BT0282

Assunto: Tanque/ Mangueira

Modelos: BWR 22B - Clean

Marca: Brastemp

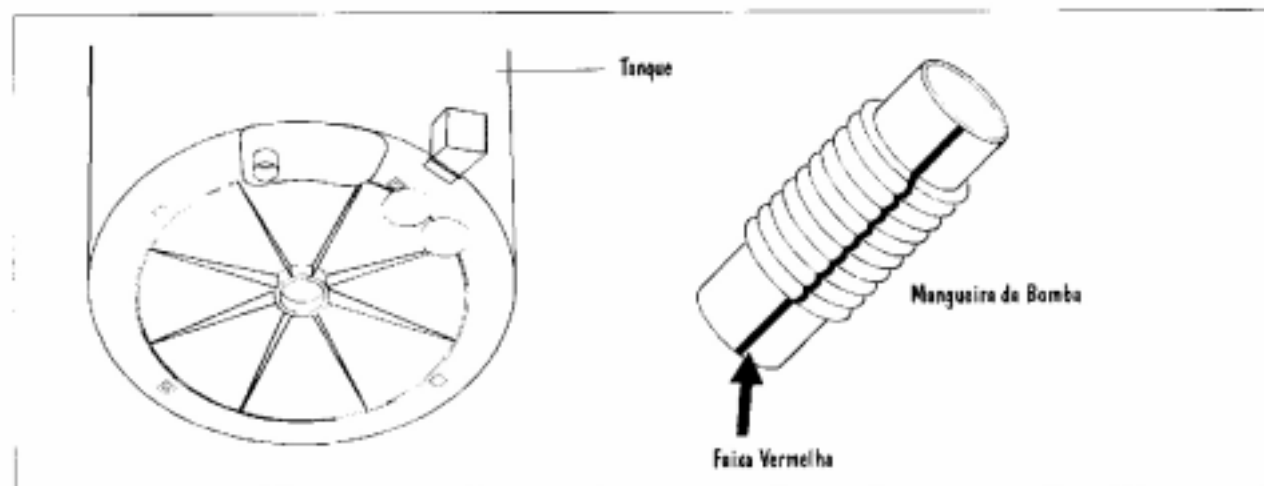
Informamos que a partir da 2ª quinzena de Outubro/97, para a Lavadora Clean Rotativa BWR 22B foi concluído um novo modelo de Tanque.

O novo Tanque com código 00.4257.60.0 sofreu modificações no fundo, não sendo totalmente intercambiável com o atual, pois utiliza a Mangueira da Bomba código 00.0384.74.7 que tem o comprimento menor e uma faixa vermelha para identificação visual.

Desta forma, em campo pode ser encontrado as seguintes situações:

SITUAÇÃO 01

Tanque (código 00.0340.00.0) com Mangueira da Bomba (código 00.0340.24.0)

SITUAÇÃO 02

Tanque (código 00.4257.60.0) com Mangueira da Bomba (código 00.0384.74.7)

O Tanque de código 00.4257.60.0 não está liberado para reposição, sendo necessário ser utilizado o Tanque de código 00.0340.00.0 juntamente a Mangueira da Bomba, código 00.0340.24.0.
